製品  
News

D-2025-02

オートリセットブレーカ ATパック  
協約形ブレーカの変更

協約形ブレーカのモデルチェンジに伴い、ATパックの適用ブレーカが変更になります。

## ●適用ブレーカ

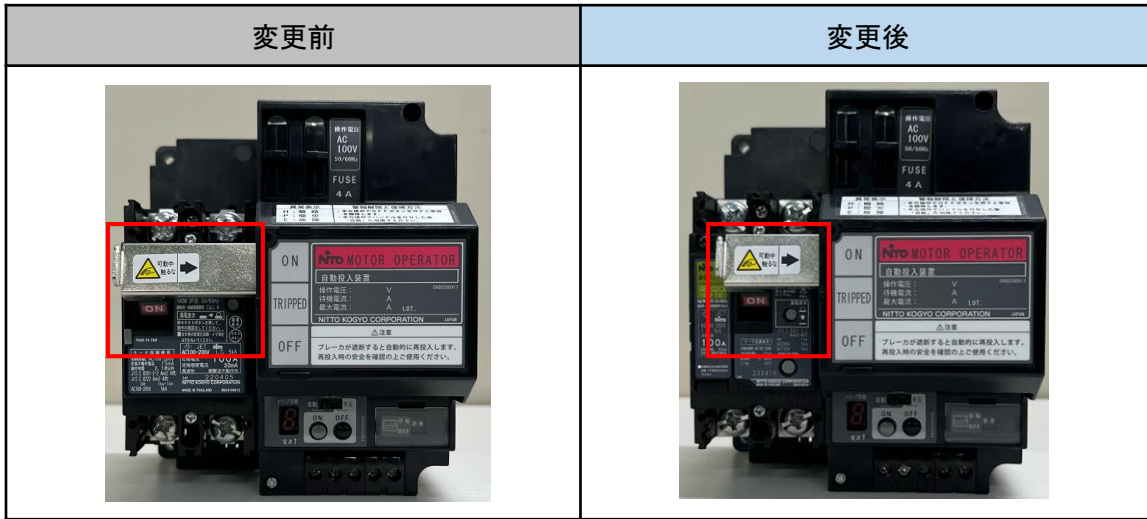
変更前		変更後
適用ブレーカ		適用ブレーカ
タイプ	型式	型式
サーキット ブレーカ	NE52C, NE53C, NE62C, NE63C, NE102CA, NE103CA, NK58N, NK68N, NK108NA	NE52CX, NE53CX, NE62CX, NE63CX, NE102CX, NE103CX, NK58WNX, NK68WNX, NK108WNX
漏電 ブレーカ	GE52C, GE53C, GE62C, GE63C, GE102CA, GE103CA, GK58N, GK68N, GK108NA	GE52CX, GE53CX, GE62CX, GE63CX, GE102CX, GE103CX, GK58WNX, GK68WNX, GK108WNX

## ●外観

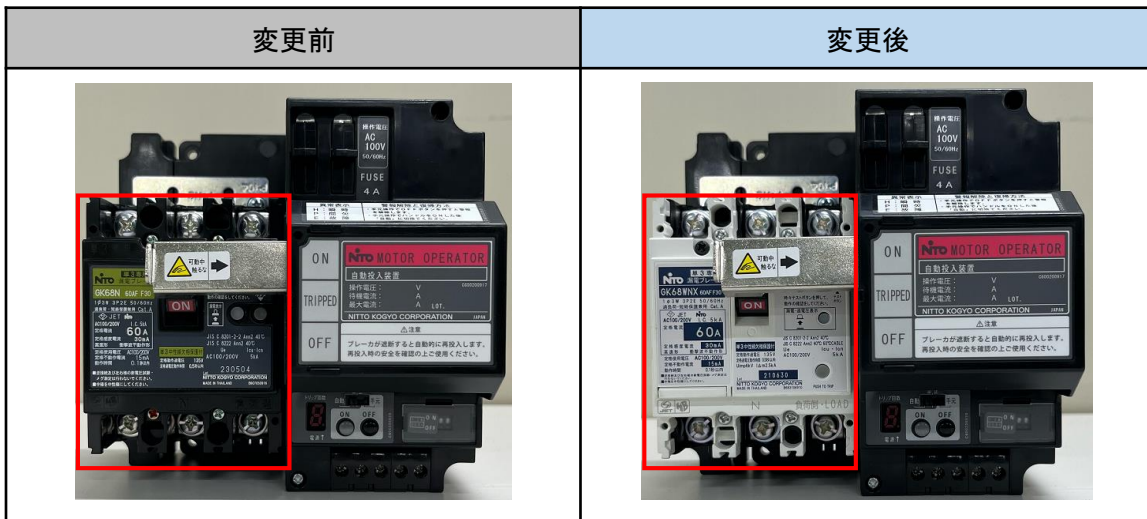
2Pブレーカ搭載時、単3中性線欠相保護付ブレーカ搭載時の外観が変更になります。

- ・2Pブレーカ搭載時、ハンドル位置がブレーカ左寄りから中央に変更になります。
- ・3Pブレーカのハンドル位置は変更ありません。

- ・単3中性線欠相保護付ブレーカ搭載時、カバーの色が黒から白に変更になります。
